## **ANNEXE 4 AU RAPPORT**

### **RÉPONSES DU SYNDICAT MIXTE DU SCOT DU BITERROIS AUX QUESTIONS POSÉES PAR LA COMMISSION D'ENQUÊTE PUBLIQUE**

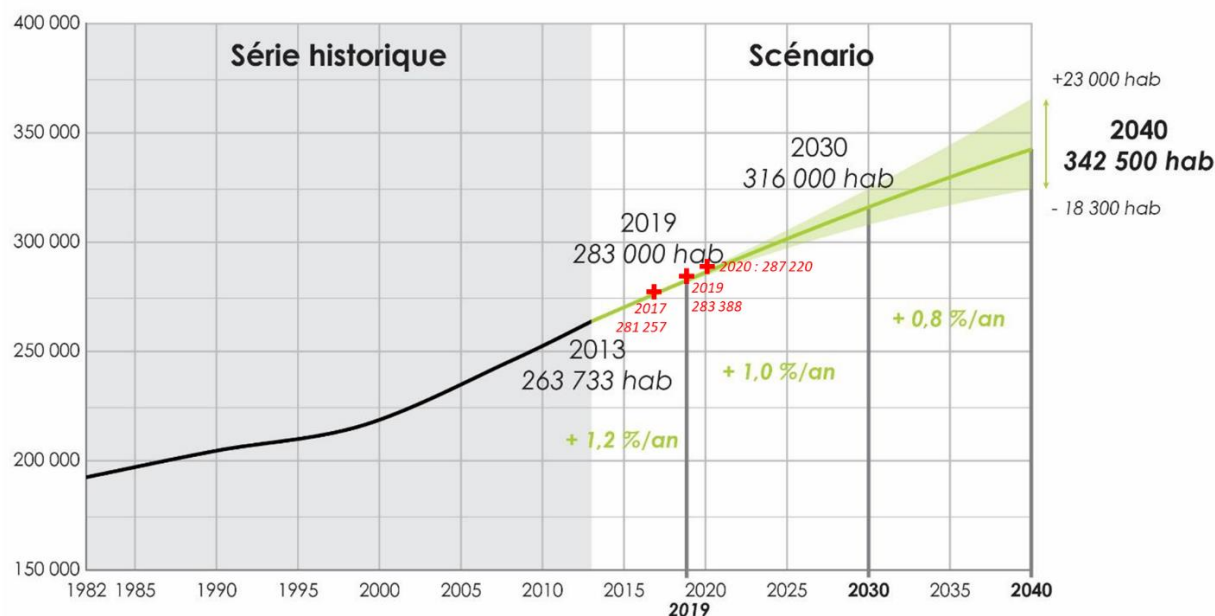
- **Pouvez-vous lever les incertitudes sur la réponse proposée à la recommandation N3 ;**

Le choix d'une pondération par une note entre 1 et 2 conduit à une discrimination plus forte qu'une notation plus graduelle dont la perception est plus difficile à appréhender pour des non experts. Ainsi en choisissant deux niveaux : important ou faible une prise en compte majorante est faite pour les enjeux environnementaux. La proposition faite en réponse à la MRAE sera cependant faite de 1 à 3 ou de 1 à 5.
